Ny forhåndsuttale til endret søknad - naust, kai, flytebrygge, bølgebrytere gnr-bnr 106-108, Lindås kommune, Geir Wergeland

Klage på vedtak – Fv. 400 Fonnebustvegen – Utvida bruk av eksisterende avkjørsle – gnr. 106 bnr. 108 i Lindås kommune

N 
Fv. 400 Fonnebustvegen
Gnr. 106 bnr. 108 - Lindås kommune
15.12.2016
Målestokk 1:500
Statens vegvesen

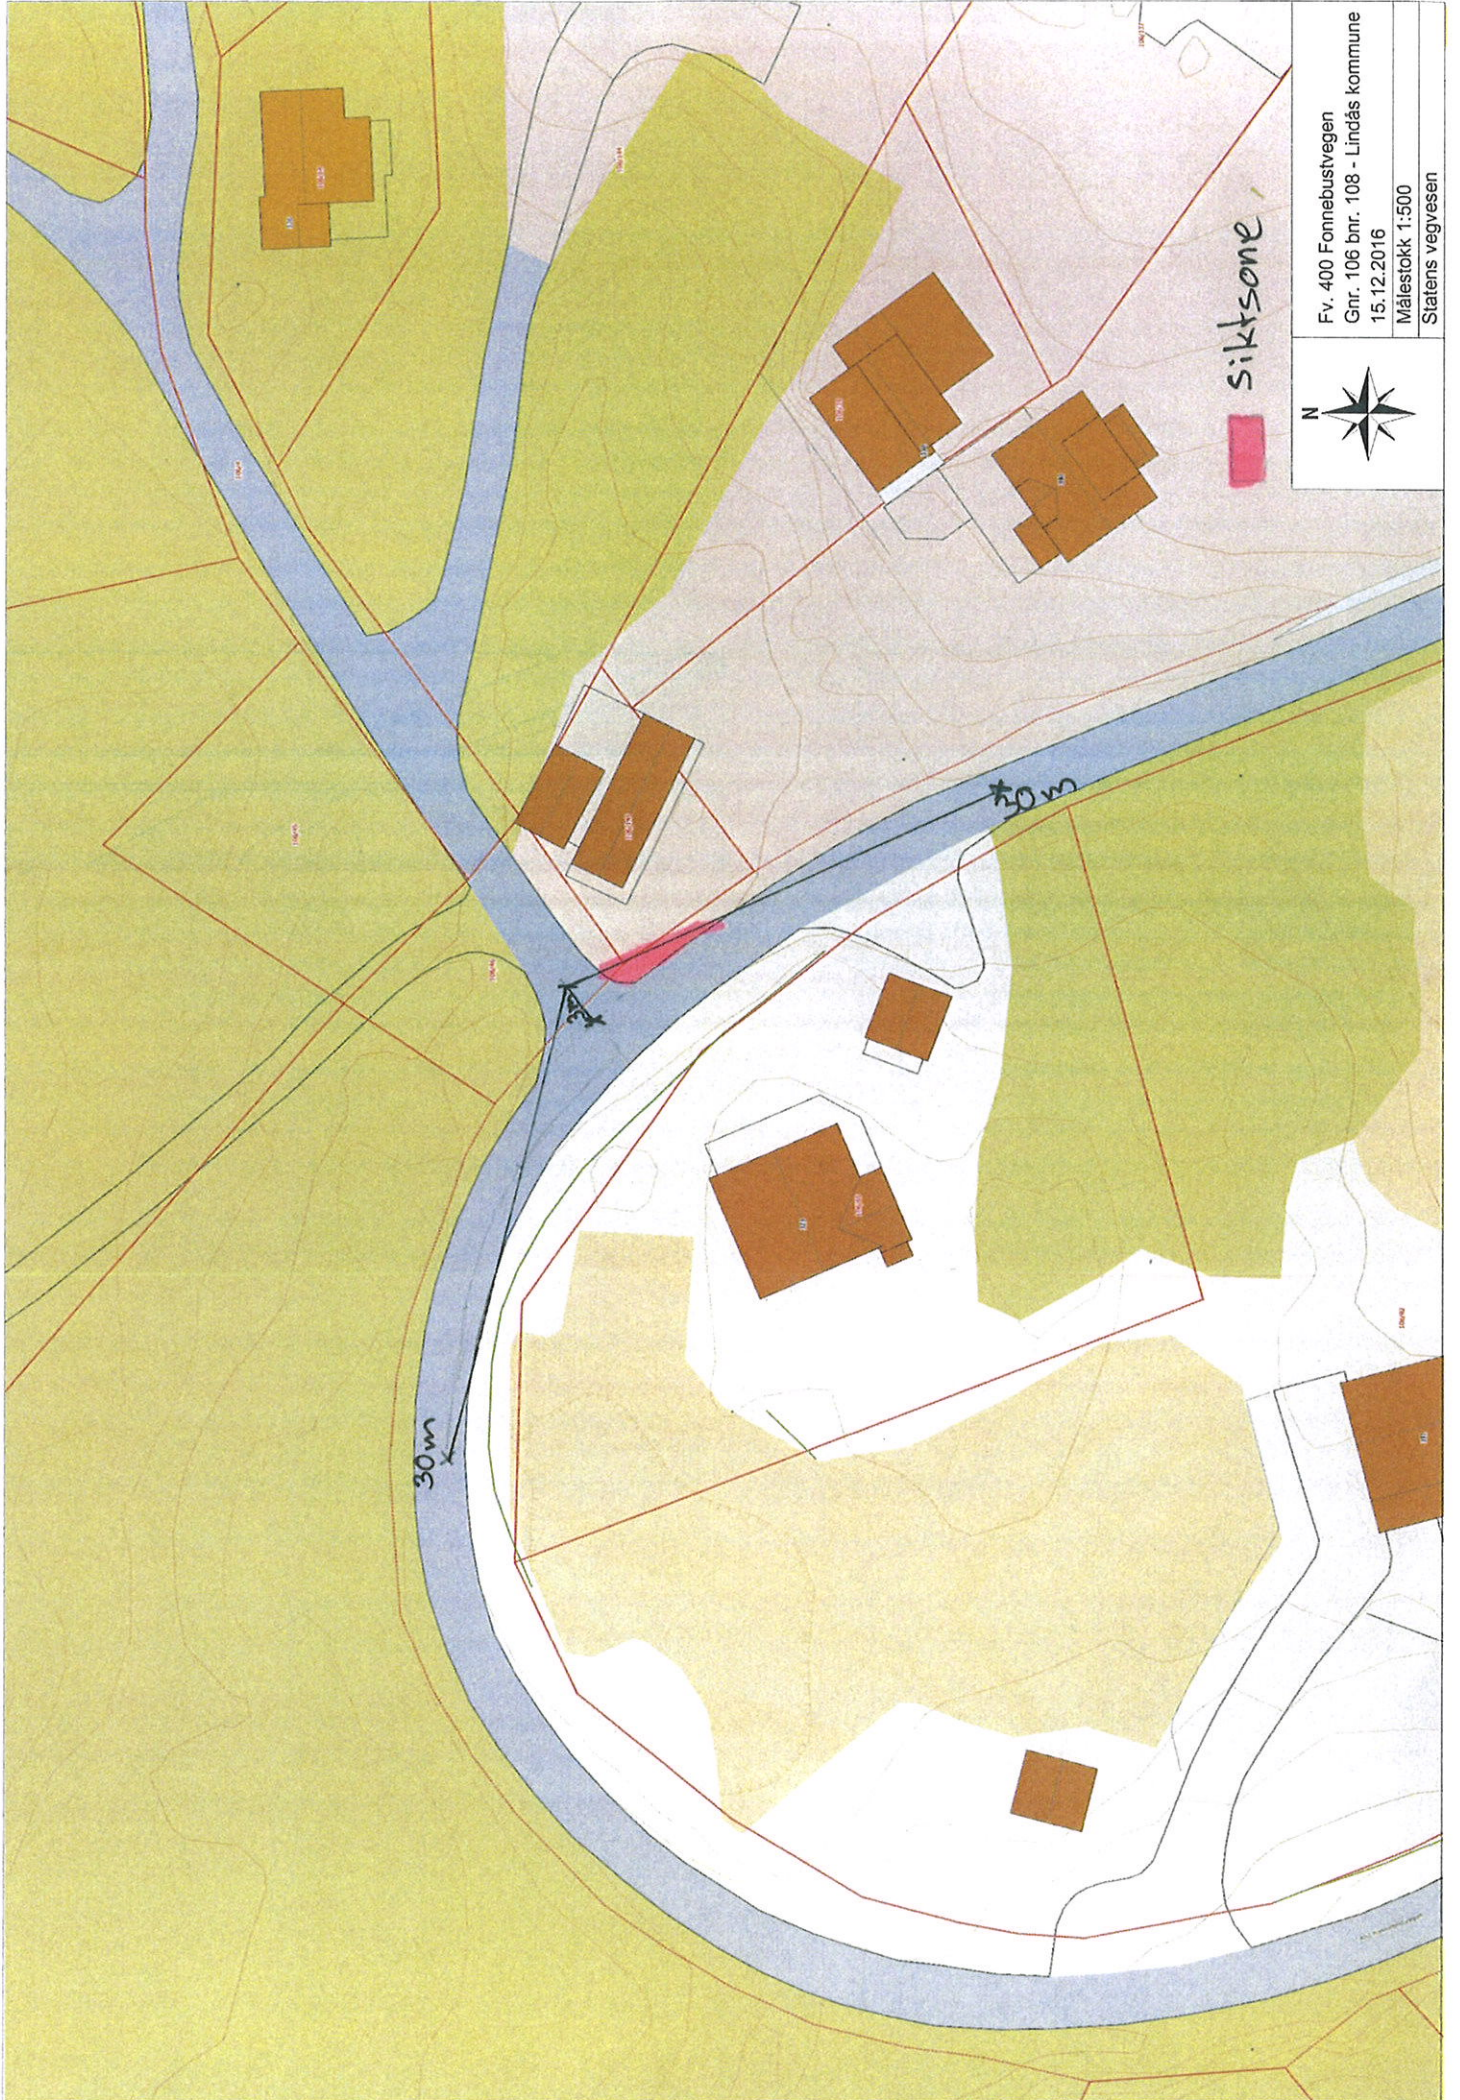
Ovennevnte momenter er ikke forhold vi kan ta hensyn til i vår vurdering. I forbindelse med klageprosessen har imidlertid Statens vegvesen vurdert alle sider ved vedtaket på nytt. I den forbindelse har vi kommet frem til at fartsnivået på stedet forventes å være lavere enn skiltet fartsgrense, som er 50 km/t. Dette har betydning for krav til siktsone for avkjørselen. Vi vurderer at fartsnivået på fv. 400 ved avkjørselen ikke er over 40 km/t, på grunn av vegens kurvatur. På bakgrunn av dette kan vi redusere krav til siktsone for avkjørselen til 3 x 30 meter.

På bakgrunn av dette finner vi at vi kan godkjenne utvidet bruk av avkjørselen slik den ligger i dag, for adkomst til naust på eiendom gnr. 106 bnr. 108. Oppdaterte siktsoner er vist på vedlagte kartskisse.

4. Eieren eller brukeren av avkjørselen som tillatelsen gjelder for, har ansvar for at frisikten til avkjørselen til enhver tid er oppfylt, jf. vegloven § 43. Såfremt dette ikke skjer, kan avkjørselstillatelsen bli trukket tilbake. Frisiktkrav for denne avkjørselen er 3 meter x 30 meter, jf. vedlagt skisse.
